PROPOSTA DI DECISIONE SULLE OSSERVAZIONI

ESISTO DELL'ISTRUTTORIA SULLE OSSERVAZIONI PERVENUTE

OSSERVAZIONE N. 1

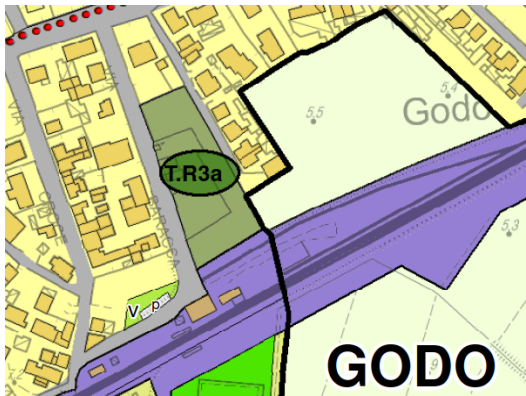
Data di presentazione: 19/04/2023; N. Protocollo: 5905	
RICHIESTA	MODIFICA CARTOGRAFICA (TAV. QC.11) <i>Eliminazione della perimetrazione dell'allevamento zootecnico, indicata nella tav. di QC.11.</i> <i>Motivazione: allevamento non più esistente (attività cessata nel 2005)</i>	
LOCALIZZAZIONE	Via Chiesuola n.54 e 56 (fraz. Pezzolo) F. 33, M. 249, 250, 265	
CLASSIFICAZIONE URBANISTICA	Territorio rurale	
ISTRUTTORIA	Premesso che l'individuazione degli allevamenti graficizzati negli elaborati del QCD riportano la situazione rilevata da <u>AUSL al 2022</u> , si segnala che il richiedente non è legittimato a richiedere l'eliminazione dell'individuazione in oggetto, in quanto i mappali 249 e 265 (dove insiste l'edificio principale), risultano di proprietà di altri soggetti. Per quanto riguarda la porzione di sua proprietà (mapp. 250) si ritiene accoglibile.	
ESITO	PARZIALMENTE ACCOGLIBILE

OSSERVAZIONE N. 3

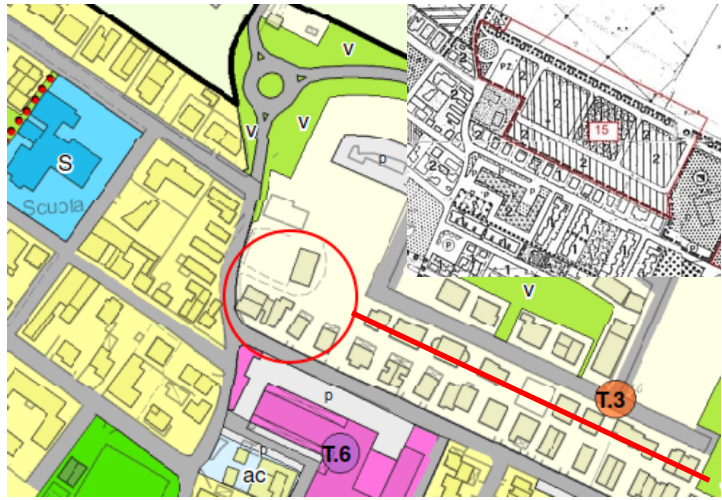
Data di presentazione: 15/05/2023; N. Protocollo: 7187
RICHIESTA	<p>MODIFICA CARTOGRAFICA (TAV. D1)</p> <p>OSSERVAZIONE 1</p> <p>Si chiede di rivedere nella Tav. DI A1 (Disciplina degli interventi) il perimetro del Territorio Urbanizzato ai sensi dell'art. 32 L.R. 24/2017 e s.m.i., e di ricomprendere nei Tessuti Insediativi T1, anche le particelle 6- 761 - 642 - 249 - 355 -781 - porzione 647 et 674, Fg. 14, che risultano escluse.</p> <p>Motivazione</p> <ul style="list-style-type: none">• In analogia a quanto correttamente previsto per la contermine area della particella 131.• Per continuità con le previsioni di PRG'95 dove le aree non erano classificate agricole, ma dotate di capacità edificatoria, in quanto "Zona B. a prevalente destinazione residenziale, già edificate e/o di completamento": Le particelle: 6 - 761 - 642 - 355 - porzione 647, erano zonizzate B5 di integrazione urbana e ricadevano all'interno di un Comparto attuabile con PU, mentre le particelle: 249 - 674 e restante 647, erano zonizzate B1.3 attuabili mediante intervento diretto, in quanto poste a servizio di edifici esistenti. <p>Si chiede conseguentemente di rivedere la classificazione prevista nel PUG: da Territorio Rurale - Aree produttive agricole (art 6.1, 6.3), in Città Contemporanea Tessuti urbani a prevalente funzione residenziale mista, da qualificare – (Art. 5.14-5.18)</p> <ul style="list-style-type: none">• L'Amm.ne Comunale, ai sensi della L.R. 24/2017 avrebbe dovuto approvare il PU presentato dalla Soc. Smeraldo il 03/03/2011 - PG 2271/2011 in quanto da RFI vi era la messa a disposizione dell'area ferroviaria dismessa individuata dalla particella 781 <p>OSSERVAZIONE 2</p> <p>Errato inserimento della particella 355 nella viabilità di via Piave. Tale area va inserita nel Territorio Urbanizzato - Tessuti Insediativi T1 come quelle adiacenti</p> <p>OSSERVAZIONE 3</p> <p>Per la località di Godo, si chiede di confermare, nell'ambito della strategia del PUG, la collocazione delle centralità urbane (PZ) già individuate dal PRG'95.</p>

<p>CLASSIFICAZIONE URBANISTICA</p>	 <p>estratto PRG vigente</p>
	 <p>Estratto Disciplina</p>
<p>ISTRUTTORIA</p>	<ol style="list-style-type: none"> 1. L'area zonizzata B5 dal PRG'95 non presenta le caratteristiche stabilite dall'art.32, LR24/2017, per essere inclusa nel territorio urbanizzato: pertanto la richiesta si ritiene non accoglibile. Si provvede ad allineare il perimetro del territorio urbanizzato ai limiti delle aree B.1.3 identificate dal PRG'95. La comunicazione di RFI del 20/10/2020 non è mai stata prodotta agli atti del Comune di Russi per la conclusione del procedimento urbanistico se non attraverso la presentazione dell'osservazione in oggetto. Si specifica che l'area potrà essere urbanizzata attraverso AO da predisporre ai sensi dell'art.38, LR24/2017, coerentemente con la Strategia del PUG. 2. L'area risulta già inclusa nel territorio urbanizzato. Pertanto, l'osservazione di ritiene implicitamente accolta. Si provvede inoltre a rettificare il tratto finale di via Piave, erroneamente indicato come viabilità pubblica. 3. La Strategia individua, in termini ideogrammatici, la necessità di realizzare una nuova centralità urbana, in questa parte di territorio, in considerazione della presenza della Stazione ferroviaria, quale nodo di riferimento su cui riorganizzare il sistema della mobilità sostenibile.

<p>Si precisa inoltre che, nell'ambito di redazione del nuovo PUG, l'Amministrazione, in relazione ai propri obiettivi di mandato, a quanto emerso dal quadro conoscitivo e dalle valutazioni rispetto al vigente strumento urbanistico, può legittimamente, individuare delle previsioni differenti rispetto alle scelte effettuate in sede di PRG '95, tanto più in occasione di un nuovo quadro normativo che ha radicalmente cambiato il sistema della pianificazione urbanistica.</p> <p>Le due aree individuate con la sigla "pz" nel PRG vigente sono oggi due aree a parcheggio pubblico, come indicato nella tavola della Disciplina degli Interventi Diretti.</p>
<i>ESITO</i>	PARZIALMENTE ACCOGLIBILE

OSSERVAZIONE N. 16

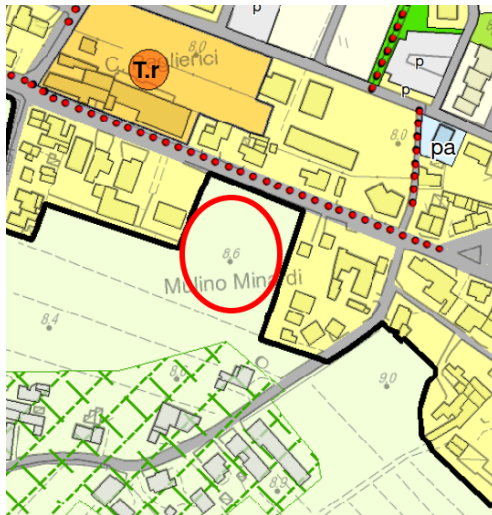
Data di presentazione: 23/05/2023 N. Protocollo: 7642	
RICHIESTA	MODIFICA NORMATIVA <i>Si richiede la valutazione di modifica ai parametri urbanistico edilizi di complesso edilizio ad uso turistico ricettivo esistente, criteri e parametri applicativi specifici per l'ampliamento.</i>	
LOCALIZZAZIONE	Via Della Libertà 8, San Pancrazio, Russi F. 36 M. 835 sub 2	
CLASSIFICAZIONE URBANISTICA	Territorio urbanizzato	
ISTRUTTORIA	<p>Premesso che si conferma la normativa di PUG Assunto relativamente ai parametri stabiliti per i vari tessuti insediativi, si precisa che, per l'area in oggetto, classificata come tessuto a prevalente destinazione residenziale la cui disciplina è stabilita dall'art. 5.16 del PUG, sono ammessi, nei limiti del rispetto delle distanze, gli interventi di AM/NC.</p> <p>Si segnala inoltre anche la possibilità di attivare il procedimento speciale di cui all'art.53, lett.b), LR24/2017, esclusivamente riservato alle attività economiche già insediate.</p>

OSSERVAZIONE N. 19

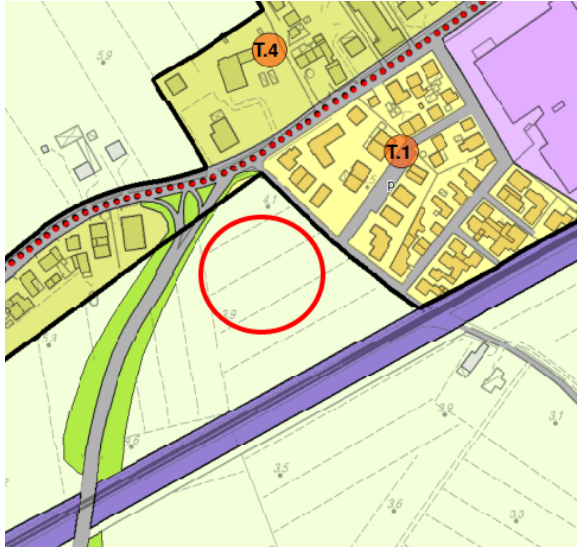
Data di presentazione: 02/05/2023 N. Protocollo: 6432
RICHIESTA	<p>MODIFICA NORMATIVA</p> <p><i>Proprietario e utilizzatore edificio artigianale, residente nella parte abitativa dello stesso, il tutto edificato nel 1980.</i></p> <p><i>Per le norme attuali e, sembra anche per quelle previste nel PUG, nelle zone artigianali T.5 è possibile una sola abitazione per ogni lotto con un massimo di 160 mq.</i></p> <p><i>Attualmente svolgo attività artigianale nel settore meccanico, subentrato alla morte di mio padre, e abito assieme a mia madre nello stesso appartamento.</i></p> <p><i>Dovendo formare una mia famiglia chiedo la possibilità di poter suddividere l'attuale abitazione in due unità abitative distinte e un aumento della superficie massima abitativa</i></p> <p><i>Credo che la mia situazione possa essere comune ad altre realtà della zona artigianale per analoghe situazioni o simili (genitori e figlio, due fratelli, ecc), con diversi che svolgono o subentrano nell'attività artigianale esistente.</i></p> <p><i>In questi casi sarebbe utile se non indispensabile, per favorire il proseguo attività e\o per impossibilità economica o logistica di acquistare o costruire altrove l'abitazione, di permettere, nel rispetto degli indici di zona, di avere più unità abitative residenziali, minimo due.</i></p> <p><i>Inoltre si dovrebbe, per evitare abitazioni molto piccole, togliere il limite massimo di superficie abitativa e relativi servizi, altrimenti risulterebbe inutile avere la possibilità di farne più di una, almeno fino a 200\250 mq.</i></p>

OSSERVAZIONE N. 21

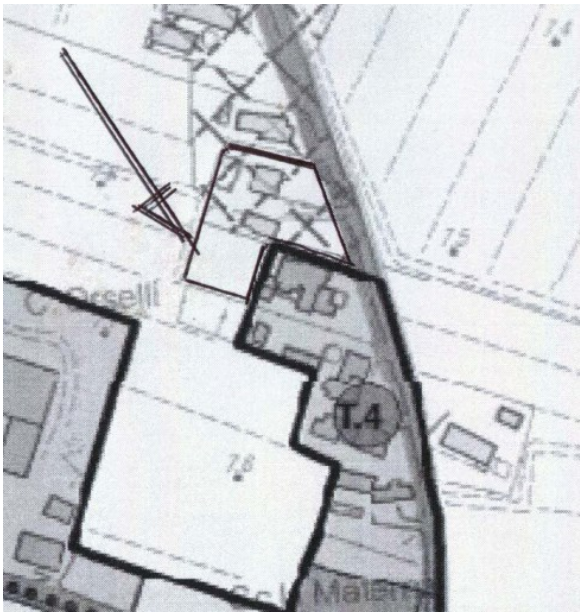
Data di presentazione: 11/05/2023; N. Protocollo: 7030	
RICHIESTA	MODIFICA CARTOGRAFICA <i>DI.A1 – Richiesta di inserimento dell'area in esame come area sottoposta ad intervento diretto – PdC Convenzionato</i>	
LOCALIZZAZIONE	Via Faentina angolo via Bruffaiaga, Godo, Russi F 51, M 177, 195, 198, 281, 282	
CLASSIFICAZIONE URBANISTICA	Territorio rurale	
ISTRUTTORIA	<p>L'area in oggetto è classificata dal PUG come territorio rurale, in quanto non presenta le caratteristiche di cui all'art.32 della LR24/2017 per essere inclusa nel territorio urbanizzato.</p> <p>Ad avvenuta approvazione del PUG, potrà essere urbanizzata mediante Accordo Operativo, di cui all'art. 38 della già menzionata LR, coerentemente con la Strategia del PUG di Russi.</p> <p>Per quanto espresso si ritiene l'osservazione non accoglibile</p>	
ESITO	NON ACCOGLIBILE

OSSERVAZIONE N. 27

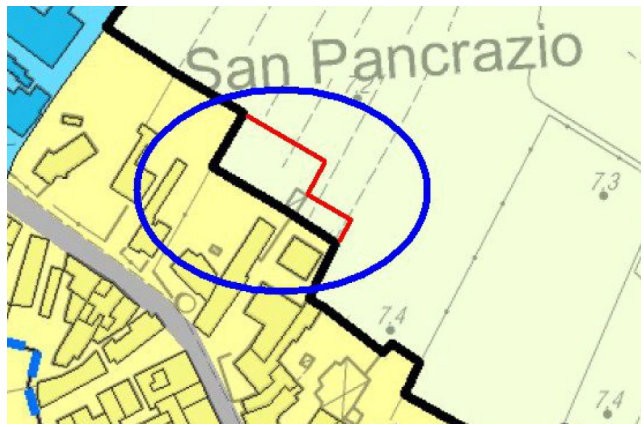
Data di presentazione: 16/05/2023 N. Protocollo: 7306	
RICHIESTA	MODIFICA NORMATIVA E CARTOGRAFICA	
	<ol style="list-style-type: none">1. <i>Si chiede che la zonizzazione delle aree indicate in premessa e di quelle contermini venga modificata: si chiede di cambiare l'articolazione dal T4 al T1.</i>2. <i>Si chiede di modificare la disciplina agli artt. 5.15 e 5.18 rendendo possibile l'intervento di RE costruttiva con SCIA come attualmente consentito e di limitare gli interventi con PdC convenzionato ad aree con SF>2.500 mq</i><ol style="list-style-type: none">a. <i>Si richiede che vengano eliminate altre prescrizioni introdotte dal PUG quali dimensionamento dei lotti di intervento e numero di u.i. mantenendo la sola dimensione minima dei lotti dell'intervento, il numero dei piani (ferma restando l'h max), il ricorso massiccio al PdC conv, gli incrementi alle dotazioni pertinenziali e alle aree da cedere rispetto al PRG vigente</i>3. <i>Si chiede il mantenimento dell'indice edificatorio di PRG pari a $U_f = 0,76$ mq/mq</i>

LOCALIZZAZIONE	Via Ilaria Alpi 10, Russi F 21, M 35, 190, 191	
CLASSIFICAZIONE URBANISTICA	Territorio rurale (parte) e tessuto T4	
ISTRUTTORIA	<ol style="list-style-type: none">1. L'area in oggetto è classificata dal PUG in parte come tessuto T4 e in parte come territorio rurale. Si conferma la classificazione del PUG Assunto in quanto la parte dell'area esclusa dal TU non presenta le caratteristiche di cui all'art.32, LR24/2017 per essere inclusa nello stesso mentre la parte classificata come T4 (area di margine) non ha le caratteristiche del tessuto classificato T1; per tali motivi l'osservazione non si ritiene accoglibile.2. Relativamente alla possibilità di consentire l'intervento di RE ricostruttiva

<p>con SCIA, si segnala che il PUG non lo vieta; pertanto, l'osservazione si ritiene implicitamente accolta.</p> <p>La parte dell'osservazione che invece chiede di modificare i parametri del PUG relativamente alla disciplina degli interventi diretti non si ritiene accoglibile, in quanto in contrasto con il perseguimento dell'obiettivo di innalzamento del livello qualitativo delle condizioni dell'abitare in contesto urbano.</p> <p>3. Non accoglibile, in quanto il PUG non utilizza, come il previgente PRG, l'indice di utilizzazione fondiaria ma una serie di altri parametri volti a disciplinare gli interventi diretti, coerentemente con il nuovo quadro normativo.</p>
<i>ESITO</i>	NON ACCOGLIBILE

OSSERVAZIONE N. 28

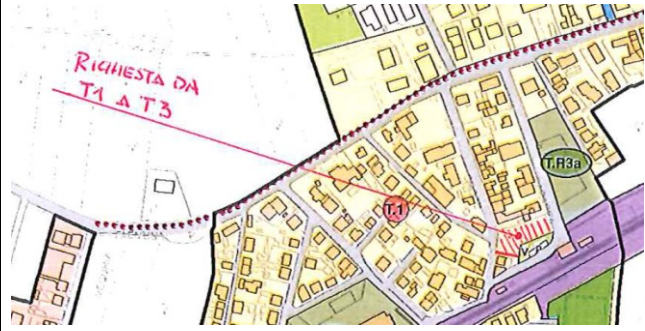
Data di presentazione: 17/05/2023 N. Protocollo: 7358	
RICHIESTA	MODIFICA CARTOGRAFICA <i>DI.A3 e altri elaborati in cui si riporta il perimetro di TU: si chiede la rettifica del perimetro di TU per rendere omogenee due aree afferenti alla stessa proprietà che al momento si ritrovano ricadere in due perimetrazioni diverse.</i> <i>Si propongono 3 ipotesi di diversa perimetrazione in ordine di preferenza:</i> <i>1: inclusione nel TU di tutte le particelle di proprietà;</i> <i>2: inclusione nel TU delle particelle 640, 720</i> <i>3: inclusione nel TU della sola particella 640</i>	
LOCALIZZAZIONE	VIA Molinaccio 98, San Pancrazio, Russi F 36, M 39, 330, 640, 720	
CLASSIFICAZIONE URBANISTICA	<i>Territorio rurale</i>	
ISTRUTTORIA	<p>Verificato lo stato di fatto delle aree oggetto della presente osservazione e preso atto che con osservazione dell'UdP è stata inserita nello schema di assetto strategico l'indicazione finalizzata alla riconfigurazione del margine urbano, nell'ottica di miglioramento del rapporto tra spazio urbanizzato e spazio rurale (<i>aree ECO</i>), ridefinendo il perimetro del territorio urbanizzato e stabilendo adeguata disciplina di PUG.</p> <p>L'osservazione si ritiene parzialmente accoglibile come di seguito riportato:</p> <ul style="list-style-type: none">- inclusione nel TU della sola particella 640 <p>Sulla base di quanto sopra riportato, si procede estendendo il perimetro anche al mappale 639 e a parte del mappale 126 che presentano le stesse condizioni urbane.</p>

OSSERVAZIONE N. 30

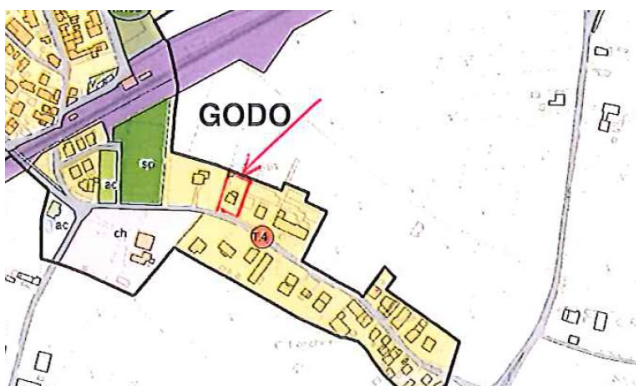
Data di presentazione: 18/05/2023 N. Protocollo: 7369	
RICHIESTA	MODIFICA CARTOGRAFICA <i>1: Dl.A1 – Si chiede di rivedere il perimetro da T1 a T3 in quanto l'area in esame fa parte di una lottizzazione attuata con PU</i> <i>2: Norme artt. 5.11, 5.14, 5.18, 5.29 – si propone (a) di poter intervenire tra due tessuti diversi senza dover tener conto del confine di zona. Si segnala (b) un refuso all'art. 5.18 dove si rimanda a commi che non ci sono; si chiede (c) di togliere la tabella con il n. di piani realizzabili (ferma restando h max), (d) il numero di u.i., (e) ridurre le dotazioni pertinenziali riportandole alle norme sovraordinate, (f) eliminare l'obbligo di autorimessa chiusa, (g) mantenere la normativa sovraordinata che regola i titoli edilizi, (h) limitare i casi di PdC conv a lotti con Sf > 2.000-2.500 mq, (i) introdurre nel TU l'indicazione delle potenzialità edificatorie riconosciute dal PRG.</i>

LOCALIZZAZIONE	VIA Croce 19, Godo, Russi F 14, M 725	
CLASSIFICAZIONE URBANISTICA		
ISTRUTTORIA	1: accoglibile 2: parzialmente accoglibile: risultano accoglibili le richieste (a) nei limiti del disposto delle distanze da confine di proprietà e tra fabbricati, (b), (f) e (g); non accoglibili le altre in quanto in contrasto con gli obiettivi di qualificazione del territorio urbanizzato. Si precisa che permane la disposizione relativa al numero dei piani	
ESITO	PARZIALMENTE ACCOGLIBILE

OSSERVAZIONE N. 31

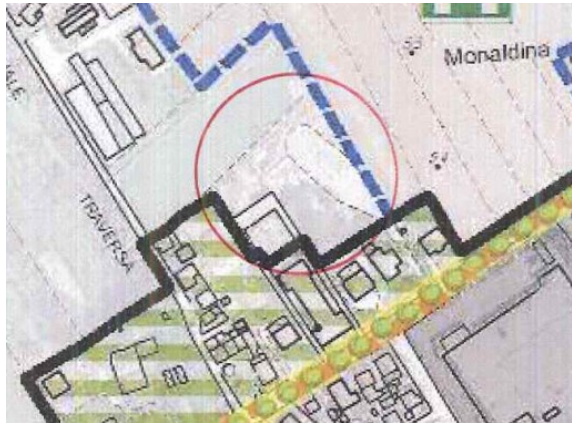
Data di presentazione: 18/05/2023 N. Protocollo: 7370	
RICHIESTA	MODIFICA CARTOGRAFICA <i>1: D.I.A1 – Si chiede di rivedere il perimetro dei comparti di nuovo insediamento perché per quanto riguarda l'area in esame risulta scorretto e di riportare il tessuto da T4 a T3. Si chiede inoltre di recepire l'individuazione delle aree da cedere con medesima simbologia nelle due aree (zona blu e comparto Santo Stefano)</i> <i>2: Norme art. 5.29 – si richiede (a) di limitare alla SCIA il titolo per la conclusione delle OO,UU, quali asfalti, illuminazione pubblica, verde, ...) e (b) di modificare l'articolo per far sì che la potenzialità edificatorie consentite nel PUE vengano mantenute per ulteriori 10 anni dalla data di ultimazione delle OO.UU.</i>	
LOCALIZZAZIONE	VIA Bezzi/ via Federico Garcia Lorca, Godo, Russi F 50 M 286	
CLASSIFICAZIONE URBANISTICA	Territorio urbanizzato	
ISTRUTTORIA	<p>1: Le modifiche presentate si ritengono accoglibili</p> <p>2: a) il PUG non vieta di completare le OOUU con SCIA, qualora il PdC presentato per la realizzazione delle stesse e la relativa convenzione risultino ancora efficaci;</p> <p>Nel caso di specie, è necessaria la presentazione di PdC in quanto il titolo originario risulta scaduto; pertanto l'osservazione non può ritenersi accoglibile.</p> <p>b) premesso che l'articolo in oggetto è stato integrato con osservazione dell'UdP, la richiesta tuttavia non può ritenersi accoglibile: la durata di validità dei piani attuativi è stabilita dalle relative convenzioni</p>

ESITO	PARZIALMENTE ACCOGLIBILE

OSSERVAZIONE N. 32

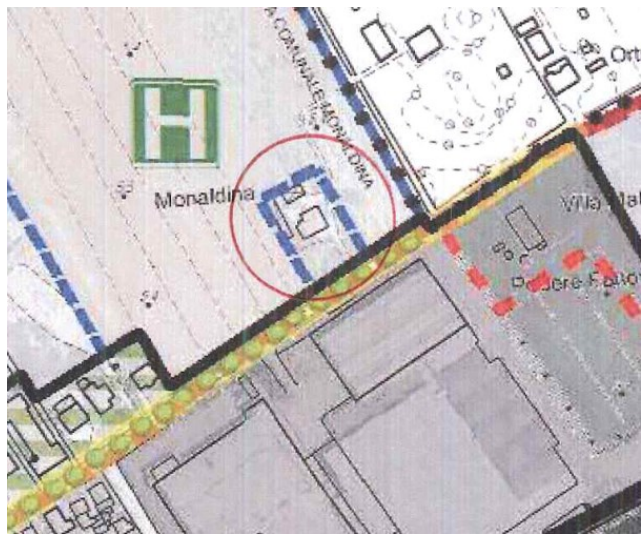
Data di presentazione: 18/05/2023 N. Protocollo: 7371	
RICHIESTA	MODIFICA CARTOGRAFICA	
	<i>Norme art. 5.14, 5.18, 5.36 – si rileva che il nuovo strumento urbanistico appesantisce il procedimento invece che semplificarlo; si chiede:</i> <i>1: di mantenere i titoli di PdC e Scia per l'attuazione degli interventi,</i> <i>2: di mantenere i parametri edilizi ora vigenti (indice pari a 0.60 mq/mq),</i> <i>3: di escludere dal TU l'applicazione dell'art. 5.36</i>	
LOCALIZZAZIONE	Via Croce 45, Russi F 14 M 174	
CLASSIFICAZIONE URBANISTICA	Territorio urbanizzato T4	
ISTRUTTORIA	<p>1: il nuovo strumento urbanistico introduce il PdC convenzionato come modalità di attuazione degli interventi auspicando che tale strumento possa concorrere in modo significativo alla rigenerazione della città costruita, coerentemente con la Strategia del PUG; pertanto l'osservazione si ritiene non accoglibile.</p> <p>2: L'osservazione non si ritiene accoglibile, in quanto nel nuovo quadro normativo, l PUG non assume l'indice come parametro edilizio;</p> <p>3: L'osservazione che invece chiede di modificare i parametri del PUG relativamente alla disciplina degli interventi diretti non si ritiene accoglibile, in quanto in contrasto con il perseguimento dell'obiettivo di innalzamento del livello qualitativo delle condizioni dell'abitare in contesto urbano.</p> <p>Si precisa che, con osservazione dell'UdP, si sono corretti alcuni refusi relativamente alla quantità di dotazioni di urbanizzazione da prevedere in cessione per gli interventi diretti.</p>
